敦賀発電所2号炉 敷地の地形, 地質・地質構造 令和2年2月7日審査会合資料の作成における 当社の考え方と今後の対応について 添付資料

令和2年2月14日 日本原子力発電株式会社

柱状図の記事欄の記載の変更について(例)

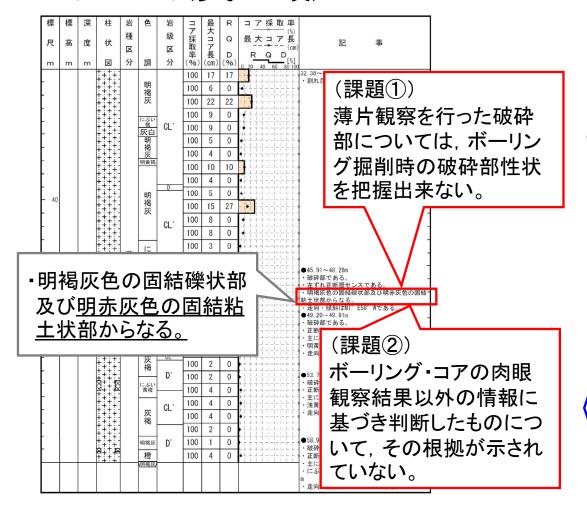
柱状図の記事欄の記載の変更について(例)

H24-D1-1 審査会合参考資料3

柱状図(30.00m~60.00m) (参考3-142頁)

ボーリング掘削時の破砕部性状を記載し、変更しない。

断層岩区分を表記する場合は,断層岩の名称を用いるとともに,判断の根拠を必ず明記する。

追加観察又は追加データを取得した破砕部

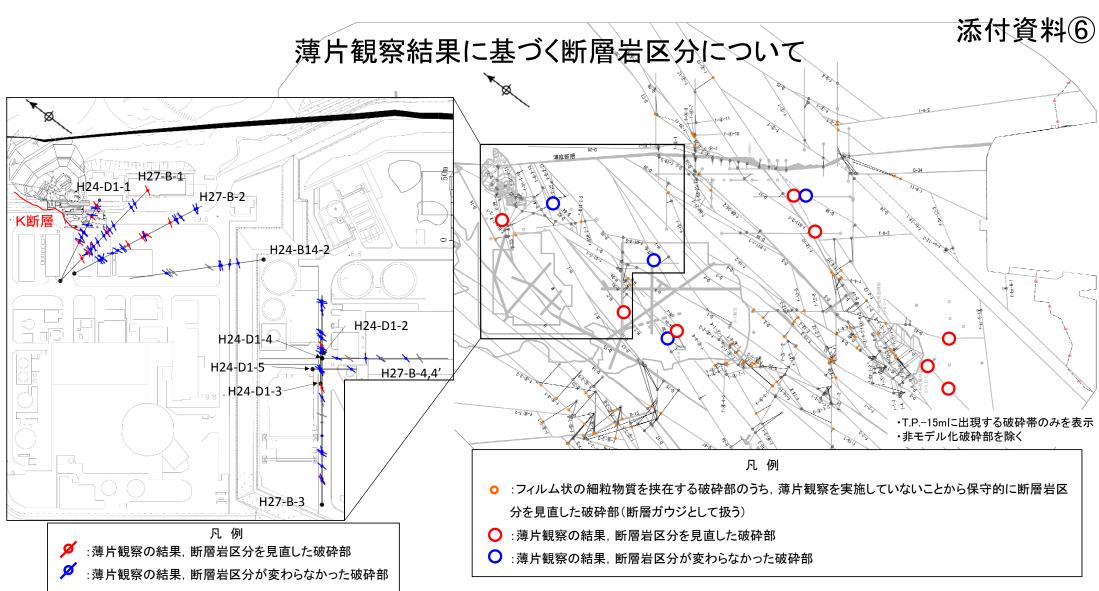
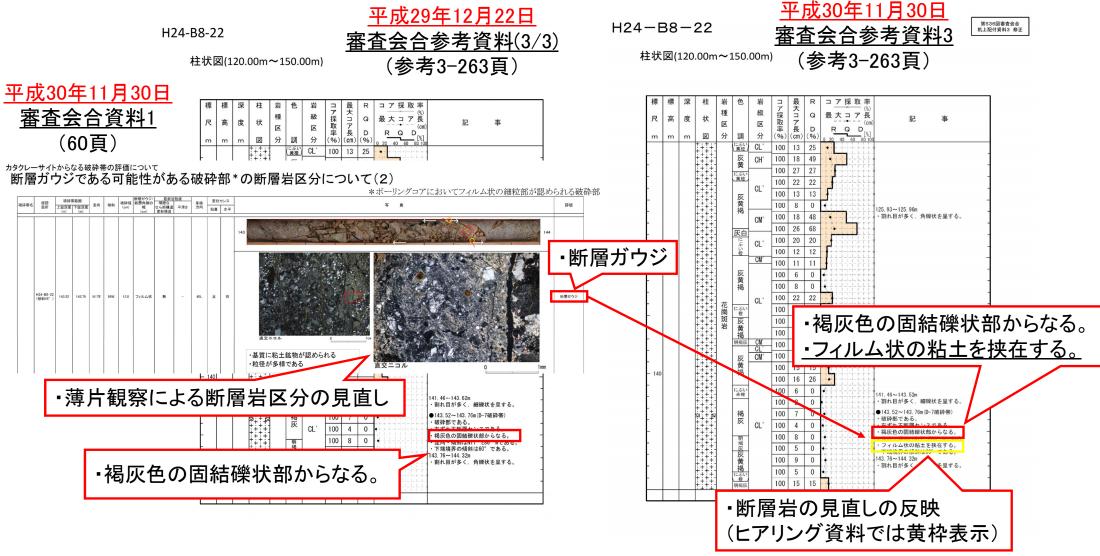
※断層岩区分を見直した破砕部は、これに伴って柱状図の記事欄の記載も見直している。
